**AVIS RELATIF À LA PROTECTION
CONTRE LES EVENTUELS EFFETS NOCIFS ET NUISANCES
PROVOQUÉS PAR LES RAYONNEMENTS NON IONISANTS
GÉNÉRÉS PAR DES ANTENNES ÉMETTRICES STATIONNAIRES**

Commune : LIEGE - Exploitant : ORANGE

Référence exploitant : 161L1_2 / 30046L1_2 / 40046L1_2 / 50046L1_2

Rapport n° 2909 / 2025

Figure 1 : Vue en plan des lieux de séjour et des points de contrôle

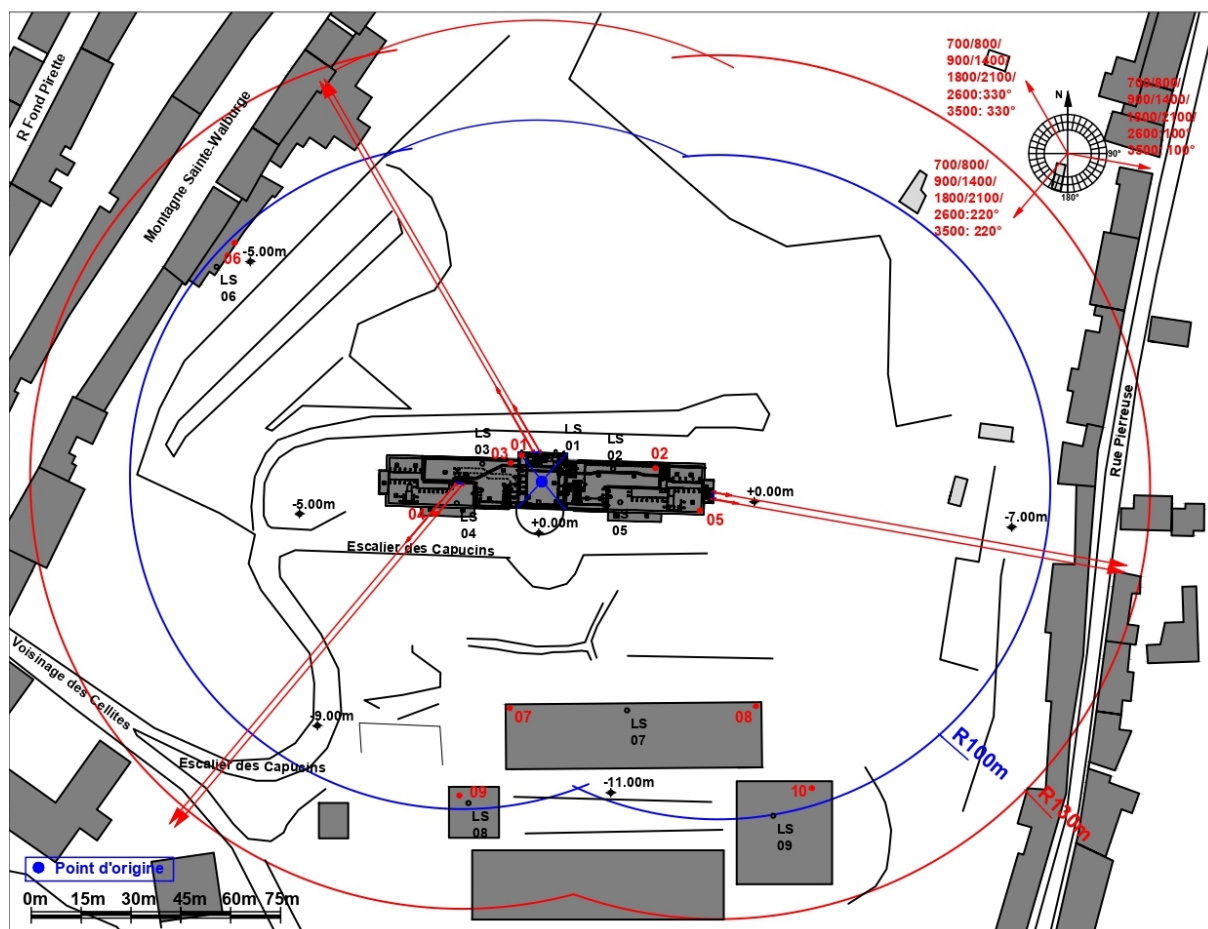
N° point de contrôle	LS	Atténuation (dB)	Indice d'exposition relatif à la limite par installation IE_i
4	LS04	10,0	0,408
6	LS06	3,0	0,137
7	LS07	3,0	0,091
9	LS08	3,0	0,089
8	LS07	3,0	0,069
10	LS09	3,0	0,067
3	LS03	10,0	0,044
1	LS01	10,0	0,022
5	LS05	10,0	0,007
2	LS02	10,0	0,003

En ce qui concerne les antennes de l'installation mentionnées dans le tableau 1, la distance maximale à laquelle la limite pourrait être atteinte, à l'extérieur, est égale à 140,2 m. S'il n'y a pas de LS à une distance inférieure, les antennes respectent forcément la limite d'immission.

Dans le cas des LS situés à l'intérieur des bâtiments, une atténuation d'obstacle est prise en compte et il en résulte que la distance maximale à laquelle la limite pourrait être atteinte se réduit à 114,4 m.

Les résultats de l'évaluation décrite au paragraphe 4 indiquent que les antennes émettrices stationnaires de l'installation faisant l'objet du présent avis ne produisent pas, dans un lieu de séjour, un rayonnement électromagnétique maximum supérieur aux limites fixées à l'article 4 du décret.

Figure 2 : Vue en plan des installations d’antennes dans un rayon de 300 mètres autour de l’installation faisant l’objet de la demande d’avis

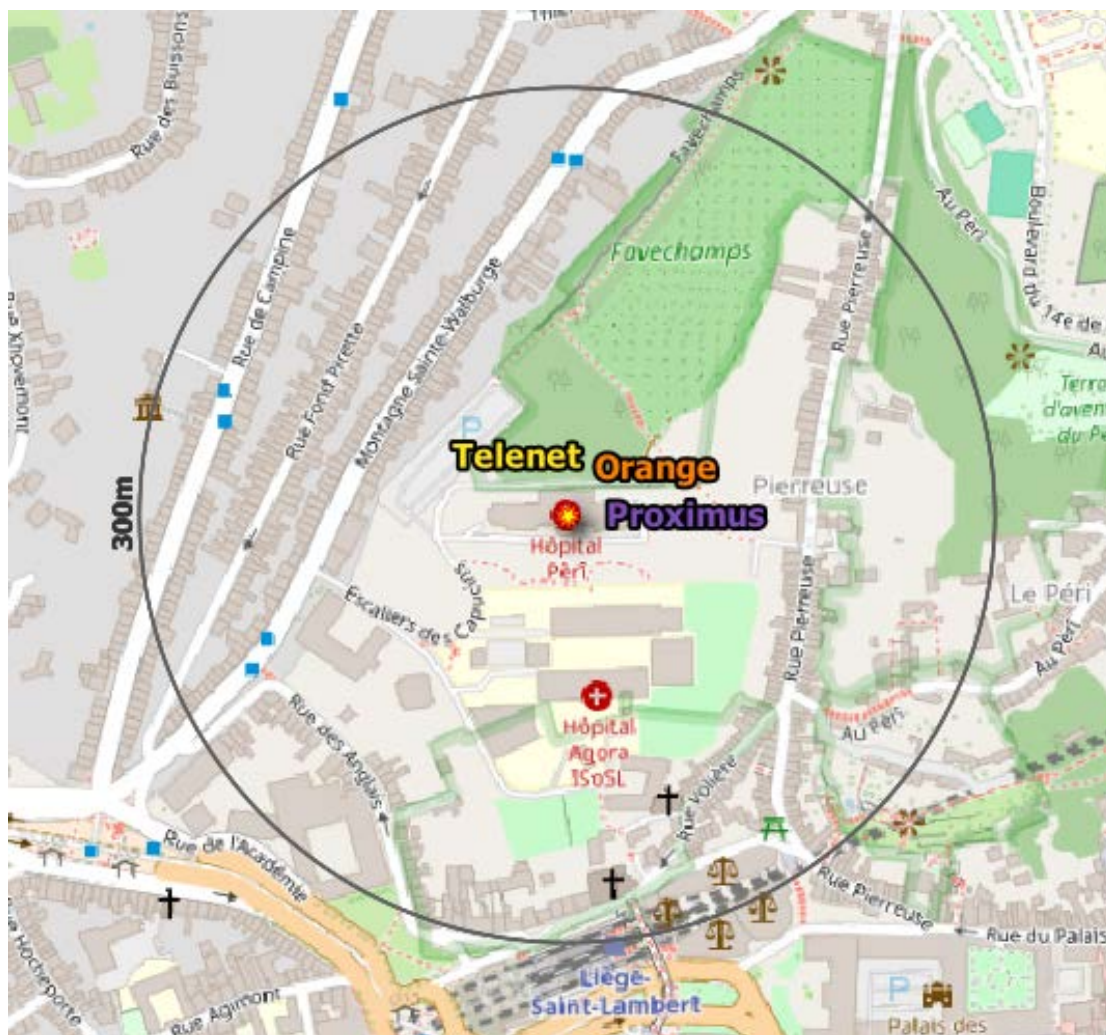
- il y a au plus 4 installations d'antennes émettrices stationnaires présentes dans la zone d'évaluation de 300 mètres de rayon représentée dans la figure 2, y inclus l'installation référencée dans le paragraphe 2 : la limite cumulative définie à l'article 4, §2 du décret est nécessairement respectée dans les lieux de séjour à l'intérieur de la zone d'évaluation de 300 mètres de rayon ;

- b) il y a exactement 5 installations d'antennes émettrices stationnaires présentes dans la zone d'évaluation de 300 mètres de rayon représentée dans la figure 2, y inclus l'installation référencée dans le paragraphe 2 et il existe, pour 3 ou 4 de ces installations, un avis attestant le respect de la limite abrogée de 3 V/m : la limite cumulative définie à l'article 4, §2 du décret est nécessairement respectée dans les lieux de séjour à l'intérieur de la zone d'évaluation de 300 mètres de rayon ;

- c) dans tous les autres cas, il a été vérifié que la limite cumulative définie à l'article 4, §2 du décret n'est pas dépassée dans les lieux de séjour sur base du nombre d'installations localisées dans la zone d'évaluation de 300 mètres de rayon représentée dans la figure 2, de leur localisation ainsi que des données inscrites dans la figure 1 et au paragraphe 4 du présent avis et dans les avis attestant le respect de la limite par installation ou de la limite abrogée de 3 V/m relatifs aux autres installations reprises dans la figure 2.

Compte tenu des considérations ci-dessus, il apparaît que l'intensité du rayonnement électromagnétique généré, dans les lieux de séjour situés dans un rayon de 300 mètres autour de l'installation référencée dans le paragraphe 2, par l'ensemble des antennes émettrices stationnaires de l'ensemble des exploitants du même site d'antennes émettrices stationnaires respecte la limite fixée à l'article 4, § 2 du décret.
